# #LAMIPIAZZA RIGENERIAMO PIAZZA MATTEOTTI

## REPORT DEL LABORATORIO DI PROGETTAZIONE

### Programma 29 Maggio 2025

# PROGETTO A PERDERE 1

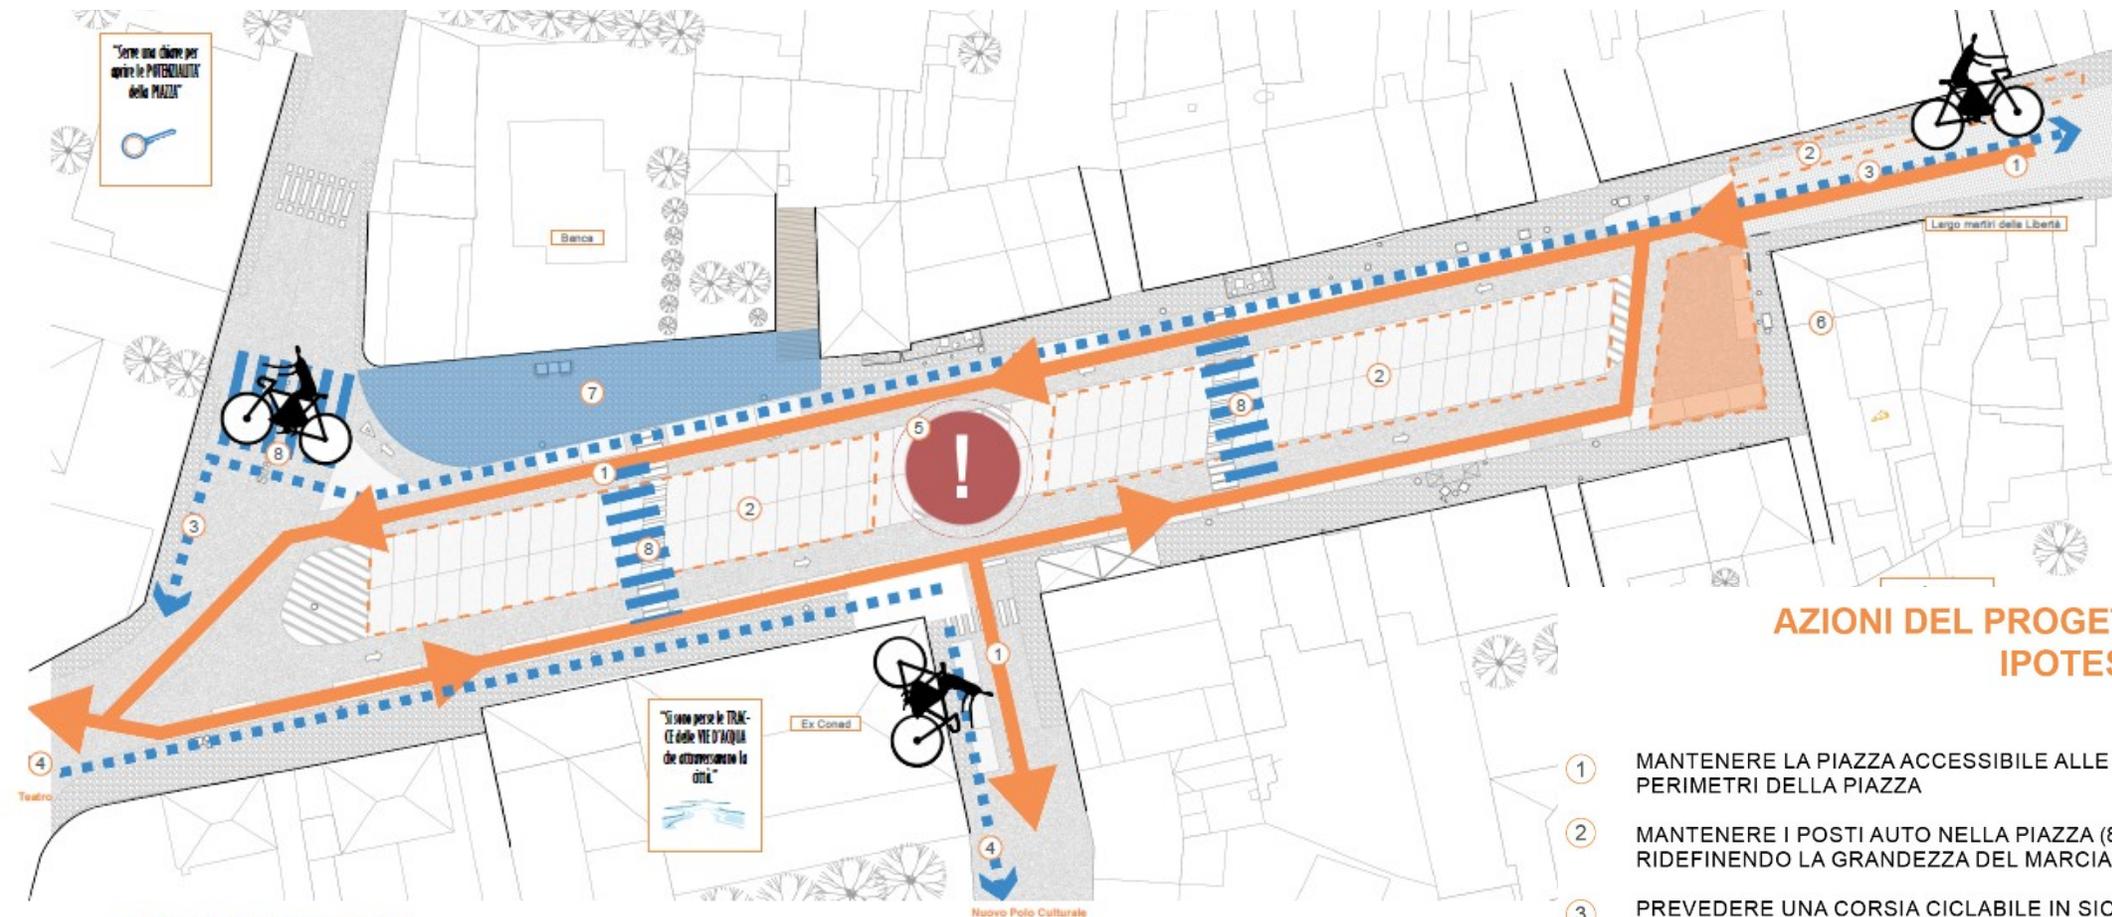
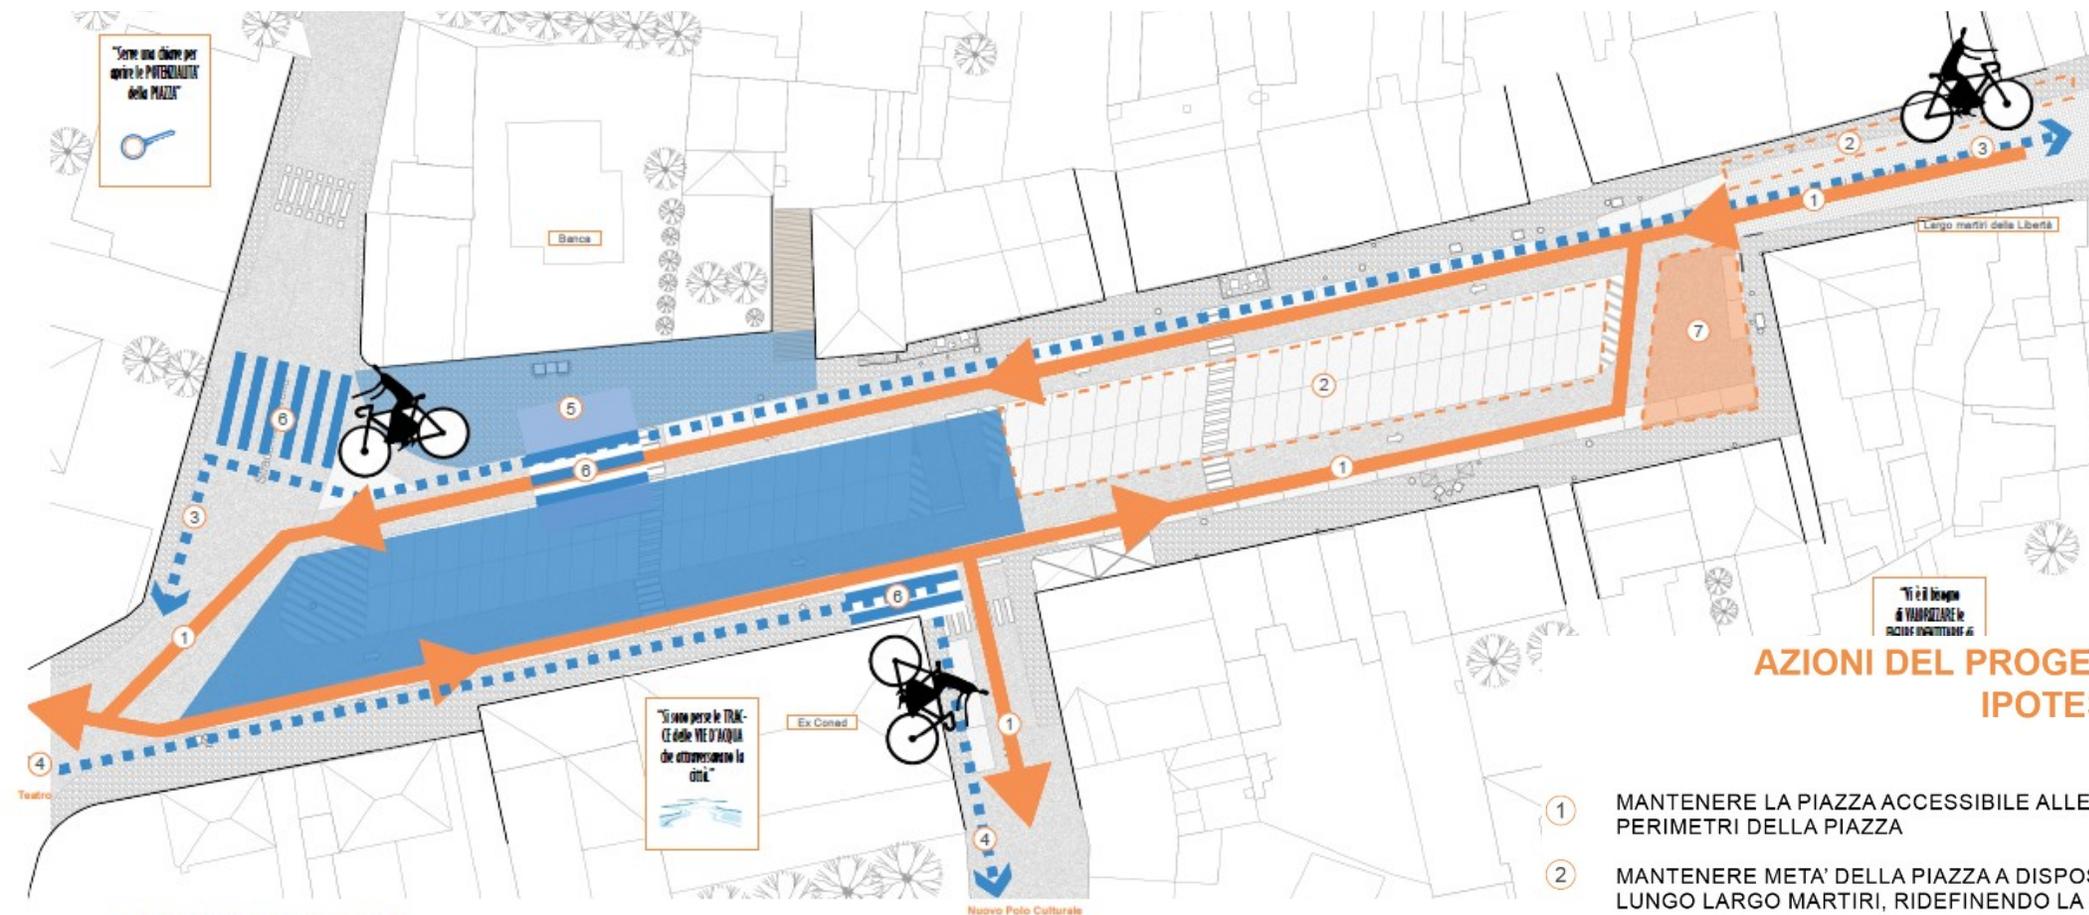
- La pista ciclabile
- Un elemento artistico che riprenda l'identità di Gonzaga nel centro della piazza
- Mantenere i parcheggi in L.go Martiri
- Diminuire il numero di parcheggi

- Il monumento nel centro non mi dice niente
- La mancanza di aree verdi
- Mantenere la stessa viabilità di oggi
- Non prevedere un'area pedonale ben caratterizzata
- Area carico e scarico troppo grande

- Ridurre il numero di parcheggi
- Mettere marciapiedi e piazza alla stessa quota
- Decementificare
- Inserire un albero nella parte centrale
- Più spazio ai pedoni

- Riordinare/aumentare i parcheggi in piazza della Vittoria per avere più spazio pedonale nella piazza e il medesimo numero di parcheggi di oggi
- Più parcheggi carico e scarico sparsi nella piazza e non in una sola area
- Risistemare i portici

# PROGETTO A PERDERE 2

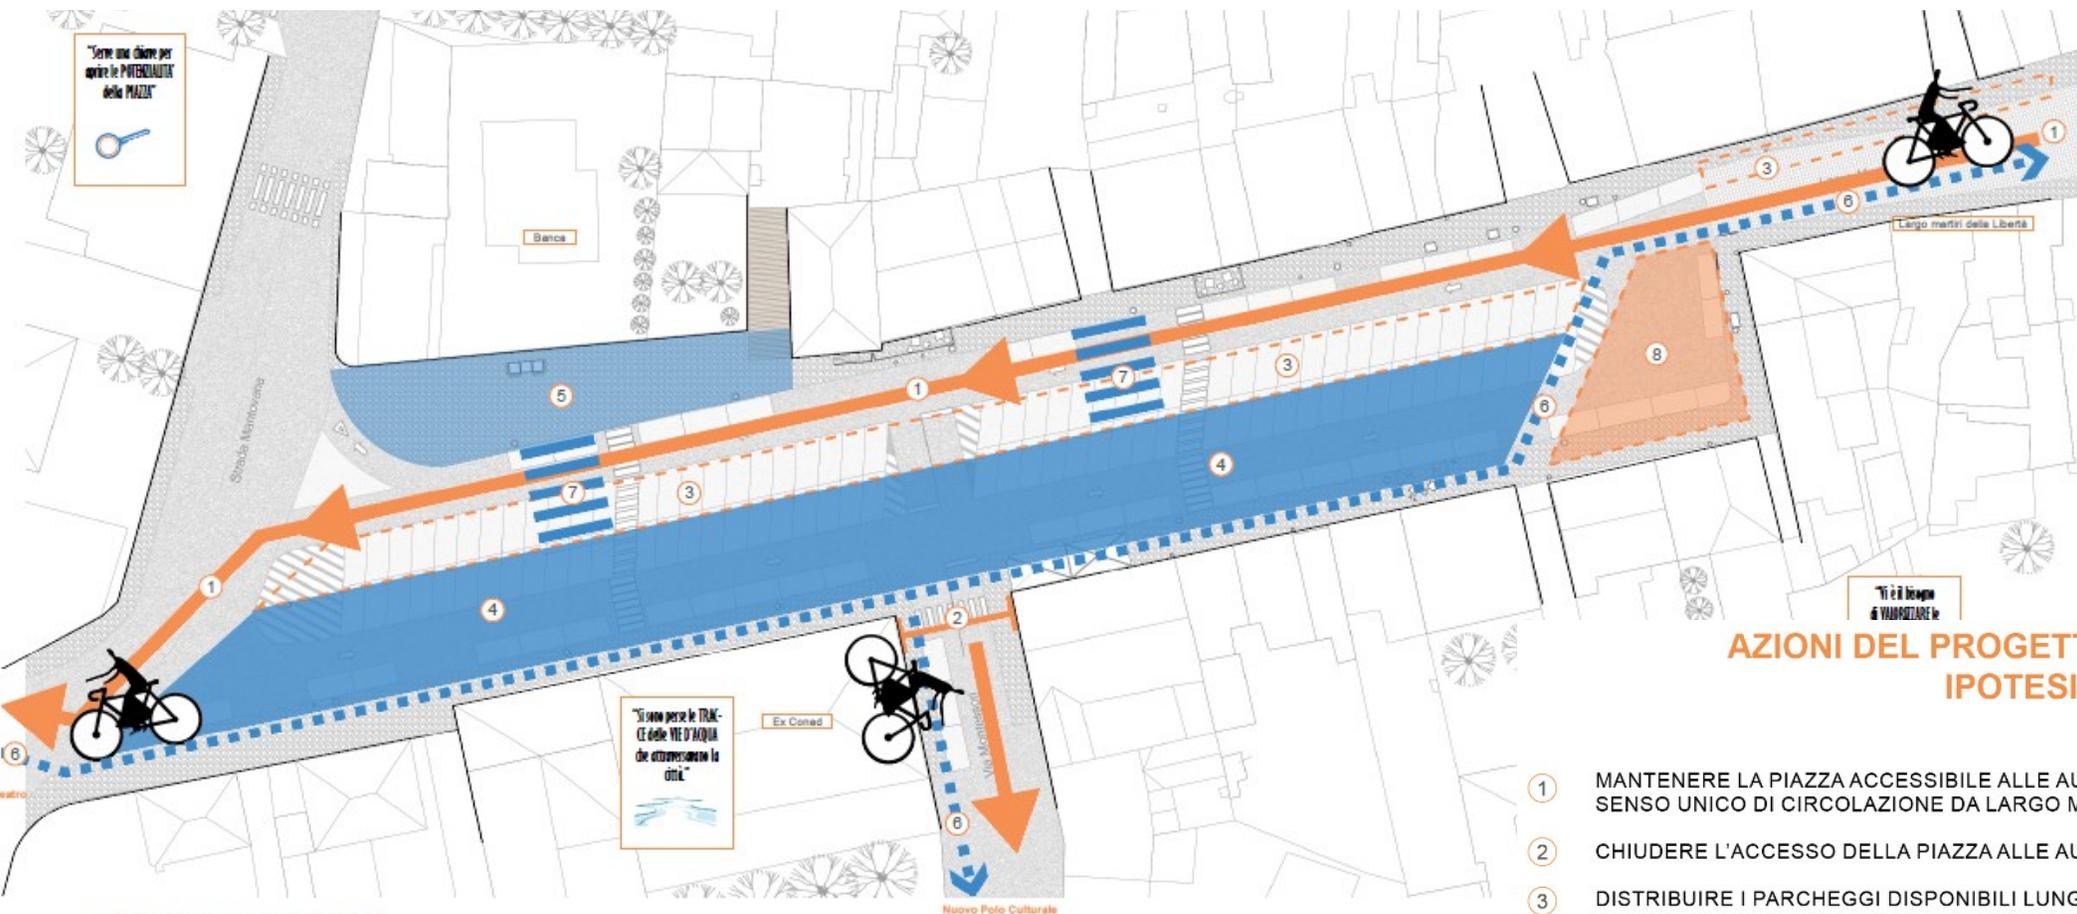
- La zona libera dal parcheggio
- La viabilità ciclabile e gli spazi pedonali

Il “doppio anello” per viabilità veicoli  
Il senso unico in via Montessori  
Area pedonale ad ovest (preferibile a est)

- Invertire area parcheggi con area pedonale
- Creare un percorso ciclabile attorno ai parcheggi
- Aumentare l'area pedonale
- Livello zero: ovvero tutto alla stessa quota

- Richiamo storico alla presenza dell'antica fabbrica Montessori
- Zona di carico e scarico merci
- La ciclabile che esce da via Montessori per andare verso L.go Martiri
- Area di sosta davanti ex Conad
- Attrazioni, ad es luci, fontane, ecc.. qualcosa da vedere

# PROGETTO A PERDERE 3

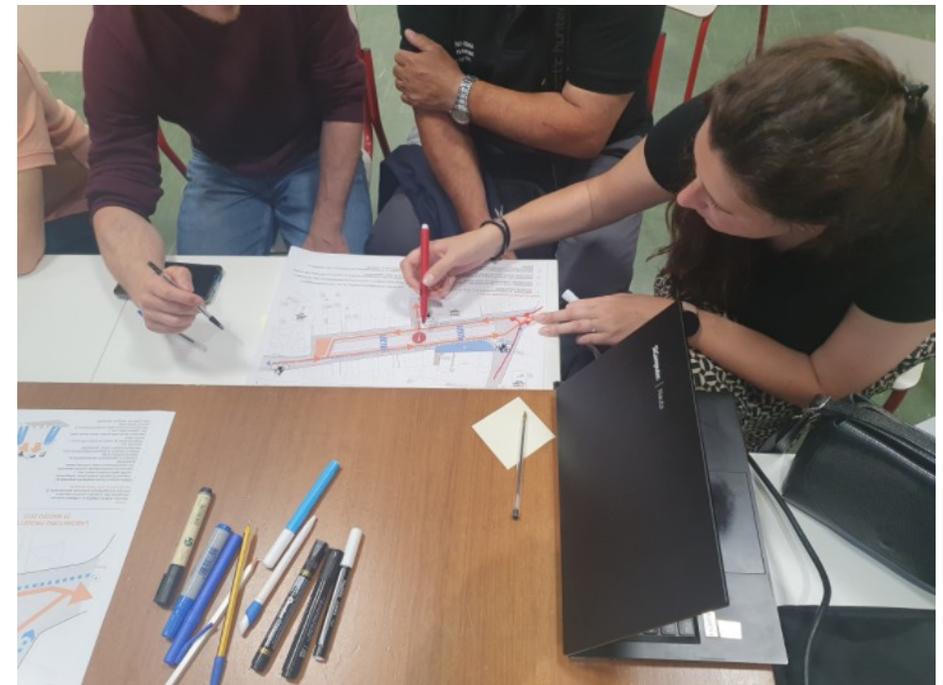
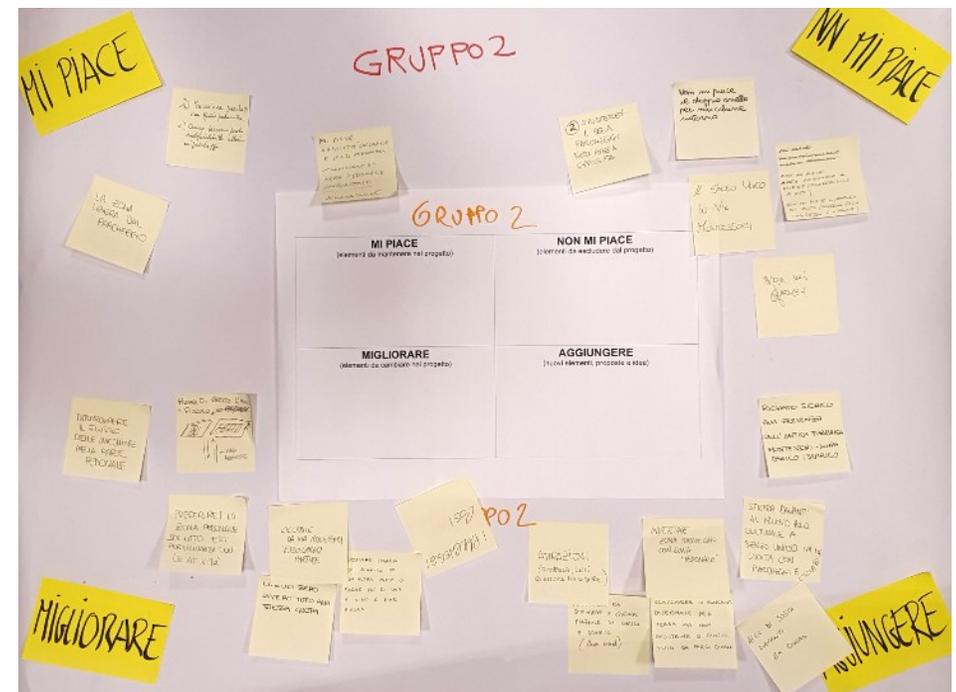
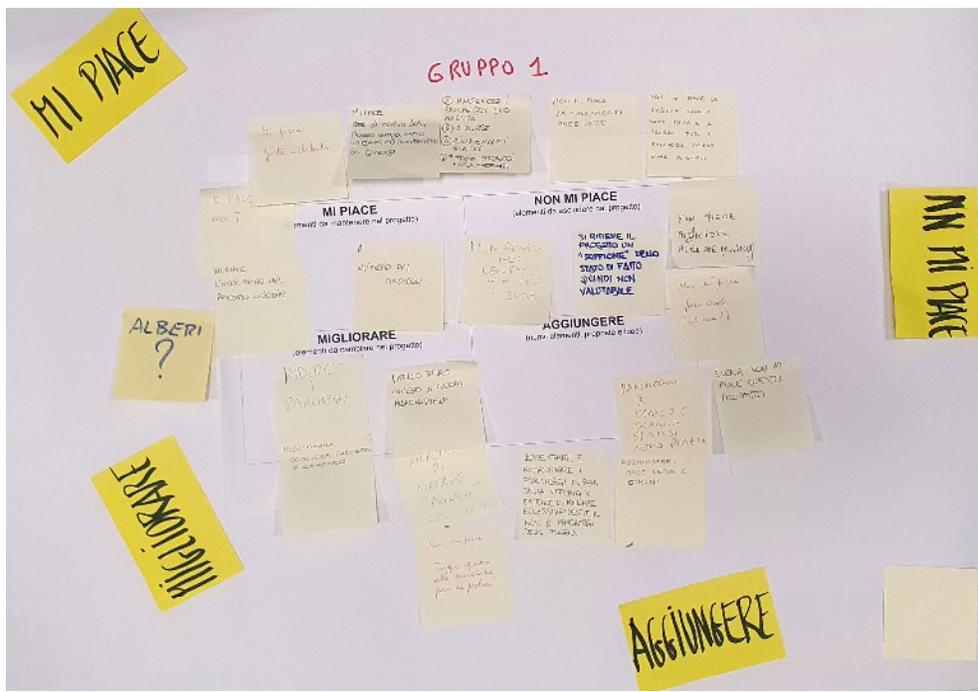
- Lo spazio ampio pedonale, attrezzato e la ciclabile
- L'ampia area verde
- Il senso unico di circolazione/un unico accesso alla piazza
- Che il progetto inviti le persone ad usare meno l'auto

- La piazza divisa in due
- La ciclabile solo sul lato sinistro
- Ara carico e scarico troppo grande
- La chiusura e il senso unico in via Montessori
- Che ci sono pochi parcheggi
- L'area di fronte alla banca tutta pedonale
- La viabilità dei veicoli è davanti agli esercizi commerciali

- Prendere come riferimento la proposta di parcheggio del "Circolo Laudato si"
- Progetto non pensato per l'abitabilità della piazza
- Aree esterne dedicate a bar e locali
- La ciclabile sul lato nord della piazza
- Prevedere l'area pedonale in lato nord, speculare agli esercizi commerciali
- Ridurre il marciapiede lato nord

- Aggiungere un collegamento pedonale con l'area storica del paese
- Attraversamenti pedonali
- Progettare fino a Piazza della Vittoria
- Prevedere il rifacimento dei portici
- Aggiungere più parcheggi fuori dalla piazza
- Prevedere area carico e scarico in via Torre
- Una fila di alberi tra l'area pedonale e i parcheggi per garantire l'ombra
- Convertire l'area pedonale di fronte alla banca per ricavare più parcheggi
